Titel: Überprüfung Drehmoment / Scheibe LH Lower Engine Mount Rotax 915 iS		
AG-SB-2023-04-B-DE	Datum des Inkrafttretens: 09.10.2023	Kategorie:
Gültigkeit		A – Sicherheitskritisch B – Empfohlen C – Optional
Betroffene Fluggeräte: Alle Fluggeräte mit Rotax 915 iS und fester Mutter am der linken unteren Motoraufhängung	Betroffene Werknummern: Alle Werknummern	
Auf das angegebene oder nachfolgende Problem wird im Wartungshandbuch Aircraft Maintenance Manual (AMM) in letztgültiger Ausgabe verwiesen.		Siehe AutoGyro Webseite
Dieses Formular ist eine Reaktion von AutoGyro auf ein bei Wartungsarbeiten gefundenes Problem, welches eine Eingrenzung oder Korrektur erfordert, bzw. Eine Service-Information über Flugzeugmodifikationen. Unterstützung erhalten Sie bei AutoGyro unter airworthiness@auto-gyro.com .

Schraube mit Nord-Lock
Keilsicherungscheibe

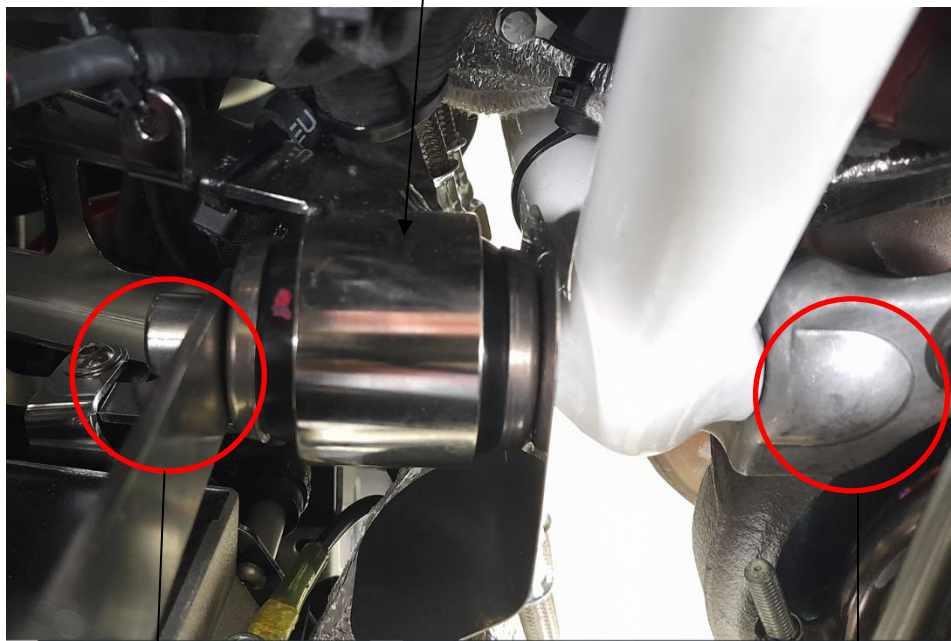
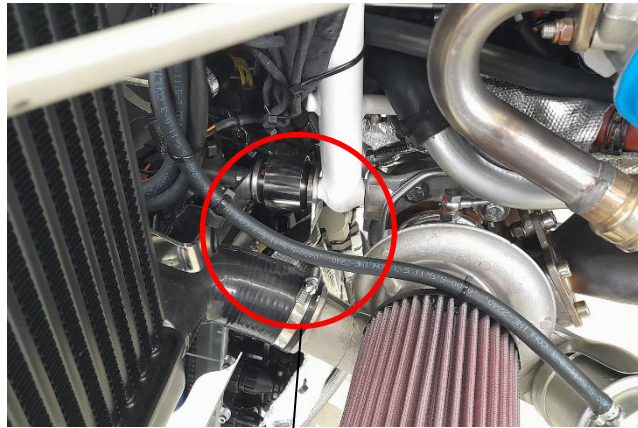
Rotax liefert ab Werk eine angeschweisste Mutter an der Aufhängung des Turboladers. AutoGyro verwendet jetzt eine Nord-Lock Keilsicherungsscheibe (PN 48272) in Verbindung mit dieser Mutter. Die Keilsicherungsscheibe ist nur bei Rotax 915 iS Motoren mit angeschweisster Mutter notwendig. Die Ganzmetall-Muttern werden verwendet wie bisher. Den veränderten Torque von 56 Nm beachten.

Wenn das Fluggerät mit einem Rotax 915 iS ausgerüstet ist dessen linke untere Motoraufhängung in Flugrichtung eine anschweisste Mutter aufweist, ist zu überprüfen ob die Nord-Lock Keilsicherungsscheibe montiert wurde.

Wenn an der linken unteren Motoraufhängung in Flugrichtung die Keilsicherungsscheibe NICHT montiert ist, ist die Mutter zu lösen und die Schraube zu entfernen. Dabei den Motor mit einem Kran oder ähnlichem abstützen. Die Keilsicherungsscheibe einsetzen und die Schraube wieder montieren, die Abstützung entfernen und die Schraube mit 56 Nm festziehen.
